**Le Directeur départemental
des territoires de l'Allier**

OBJET : Projet de parc photovoltaïque au sol sur la commune de Voussac
Avis DDT sur le contenu de l'étude préalable agricole

La société PHOTOSOL, représentée par M. David GUINARD, dont le siège social se situe 40-42 Rue la Boétie à Paris (75008), a déposé une étude préalable agricole le 27 janvier 2023 pour un projet de parc photovoltaïque au sol sur la commune de Voussac. Cette étude préalable agricole (EPA) a été réalisée par le bureau d'études Agrosolutions.

Figure 1 : Emprise du projet à l'échelle de la commune de Voussac (source : Géoportail) et projection du parc PV (source : EPA)

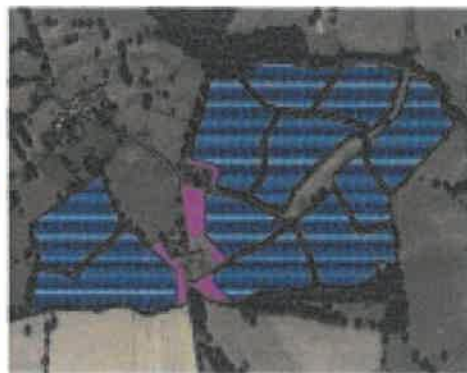
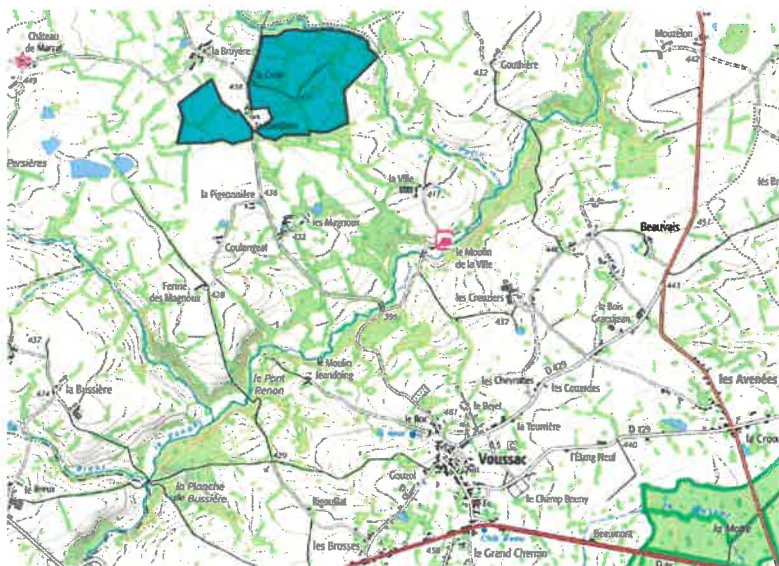
- L'adaptation du projet au fonctionnement de l'exploitation est discutable, au regard de la surface d'emprise, qui concerne plus de 35 % de la SAU de l'exploitation. Le projet d'installation semble davantage conditionné par le parc photovoltaïque que l'inverse. Etant donné le manque de références sur les performances techniques des systèmes ovins agrivoltaïques à des échelles annuelles et pluriannuelles, la surface projetée du parc peut être considérée comme un risque pour la production agricole.

Le dimensionnement technique du projet ne respecte pas les recommandations de l'IDELE avec une hauteur minimale sous les panneaux de 1,1 m pour permettre le passage des animaux, éviter les blessures et faciliter la surveillance. De même, l'espacement prévu entre les rangées est de 3,5 m, contre minimum 4 m recommandés par l'IDELE.
